1 ALLGEMEINES

1.1 Anlaß, Ziel und Zweck der Planung

Es ist beabsichtigt, im Geltungsbereich des Bebauungsplans „Östlicher Ortseingang Grafenhausen“ südlich des Hotels (Einmündung Gewerbestraße) einen Restaurantbetrieb anzusiedeln. Gedacht ist an ein *Pizza Hut* - Restaurant als Drive-In, mit einer Wohnung für den Betriebsleiter/Pächter im Dach.

Ausschnitt aus dem bisherigen Bebauungsplan Maßstab 1:1000

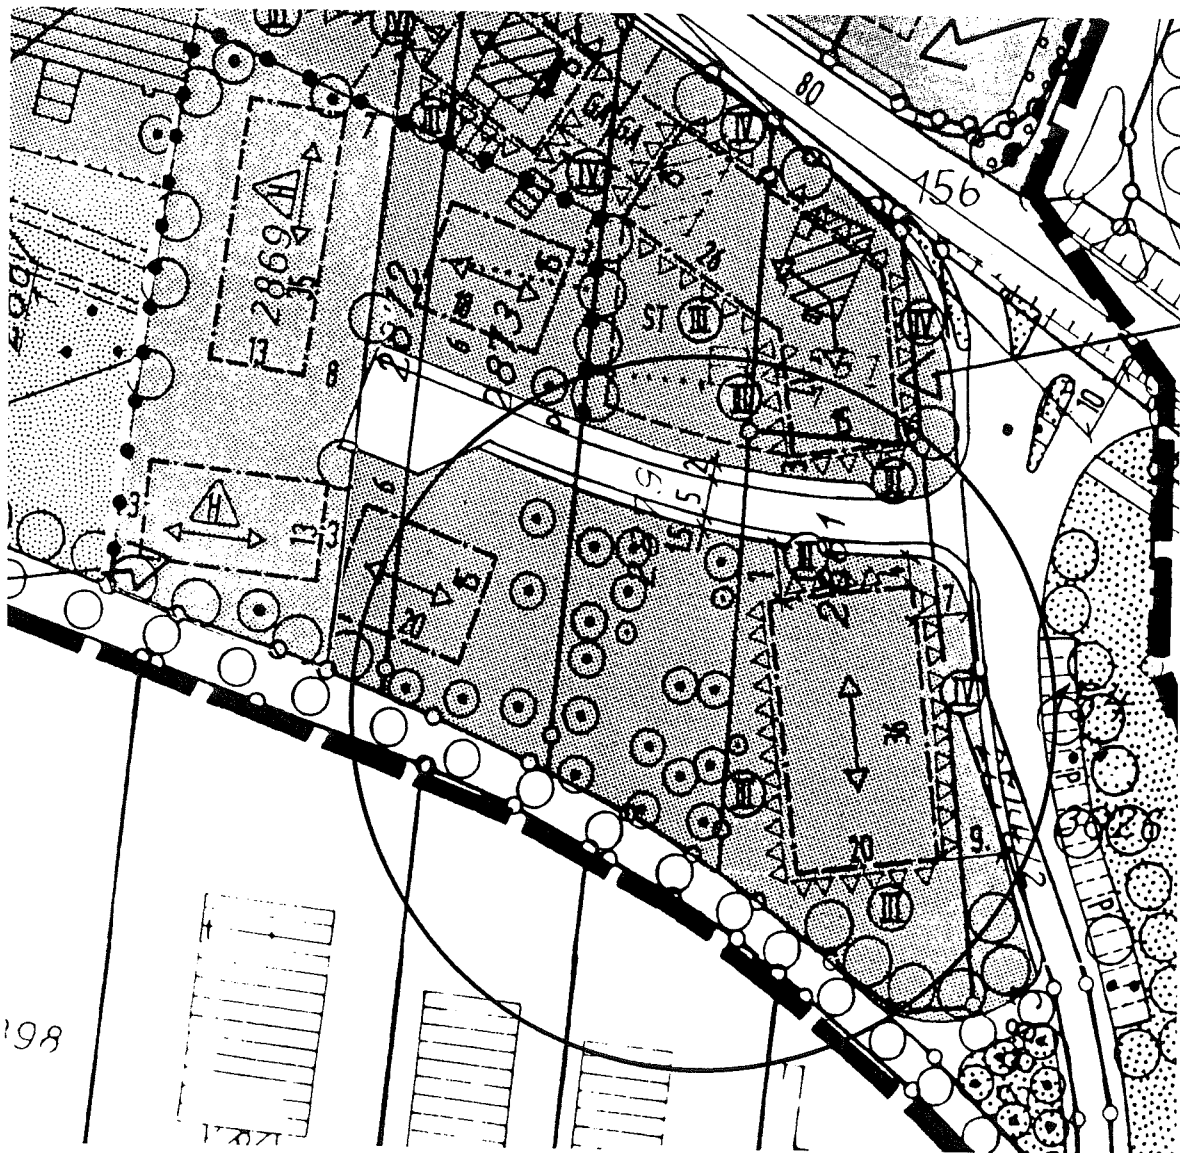
Zur Unterbringung der notwendigen Pkw-Stellplätze westlich angrenzend an das Gebäude ist es insbesondere erforderlich, die im Bebauungsplan bisher hier festgesetzte Ausgleichsfläche um ein Grundstück nach Westen zu verlegen.

Um sinnvollerweise die mit dem Drive-In Restaurant zusammenhängenden Stellplätze direkt dem Betrieb zuordnen zu können, ist es notwendig, die bisher in diesem Bereich festgesetzte naturschutzrechtliche Ausgleichsfläche nach Westen zu verlegen. Dazu soll ein bisher dort vorhandenes Baufenster entfallen. Größe und Wertigkeit der beiden Ausgleichsflächen sind nach Auffassung der Gemeinde gleichwertig, da der gesamte Bereich bisher Obstwiese war. Ein Tausch hat keine negativen Auswirkungen.
